FORMULARZ AUDYTU BRD		Arkusz 1
Audytor	Tomasz Mackun	
Data, Godzina	29.08.2017 15:05	
Pogoda	Słonecznie

METRYKA WEDŁUG INWENTARYZACJI			
NR PRZEJŚCIA	41		
DZIELNICA	Ursynów	KATEGORIA	powiatowa
ULICA	Aleja Komisji Edukacji Narodowej	LICZBA PASÓW	2
SKRZYŻOWANIE ZJAZD	Al. KEN 94		
OPIS	przez KEN, jezdnia E

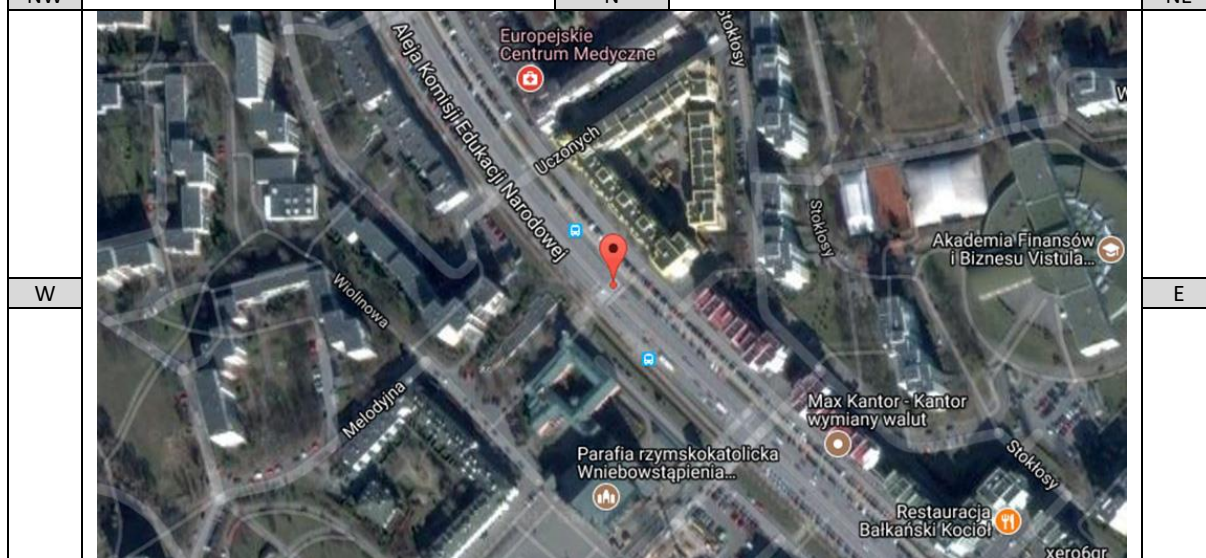
Przejście dla pieszych przez al. Komisji Edukacji Narodowej przez dwa pasy w jednym kierunku. Na tego typu przejściach istnieje ryzyko, że kierujący na jednym pasie ruchu zatrzyma pojazd aby ustąpić pieszemu, jednocześnie go zastaniając go dla kierujących poruszających się drugim pasem. Istnieje ryzyko, że pojazd na drugim pasie nie zatrzyma się, ponieważ kierowca nie będzie widział pieszego. Dodatkowo ocenia się, że w tym przekroju występuje duża prędkość pojazdów, większa niż dopuszczalna.

Przed przejściem dla pieszych przy jezdni wyznaczone są miejsca parkingowe w odległości 15 m od przejścia dla pieszych, co oferuje pole widoczności 30 m, a należy zapewnić widoczność z odległości 80 m. Ograniczenia widoczności mogą powodować bardzo groźne w skutkach sytuacje na drodze. Kierujący zbliżający się do przejścia dla pieszych, muszą mieć możliwość obserwacji potoków ruchu. Kierowca oraz pieszy mają swoje prawa i obowiązki. Kierowca powinien dostosować swą prędkość, aby zatrzymać się w przypadku, gdy pieszy wkroczy na przejście dla pieszych. Pieszy natomiast powinien upewnić się, że może przekraczać przejście dla pieszych. W sytuacji, gdy występują ograniczenia widoczności kierowca i pieszy nie są w stanie zrealizować swoich obowiązków, w zakresie dostosowania dynamiki ruchu i upewnienia się co do możliwości dalszego przemieszczania. Pieszy widząc przejście dla pieszych ma wrażenie, że jest bezpieczny i często wkracza na jezdnię, natomiast kierujący nie mają szansy na dostrzeżenie pieszych z odpowiednim wyprzedzeniem. Użytkownicy są zaskakiwani i może okazać się, że ich prędkość jest zbyt duża, aby bezpiecznie zatrzymać pojazd.

Kolejnym problemem jest organizacja ruchu przed przejściem dla pieszych. Na kierunku NW po lewej stronie ulicy nie zastosowano urządzeń dla osób niewidzących i niedowidzących. Osoba niedowidząca i niewidząca, nie będzie miała szans, aby ocenić, czy znajduje się w obszarze chronionym czy już na przejściu dla pieszych.

Zaleca się instalację sygnalizacji świetlnej oraz nadzór nad prędkością, ewentualnie uspokojenie ruchu drogowego.

Do czasu instalacji sygnalizacji świetlnej należy wyeliminować miejsca parkingowe, tak aby zapewnić wymaganą widoczność dla prędkości, która występuje przy dojeździe do przejścia dla pieszych.

Należy zainstalować urządzenia dla osób niewidzących i niedowidzących.
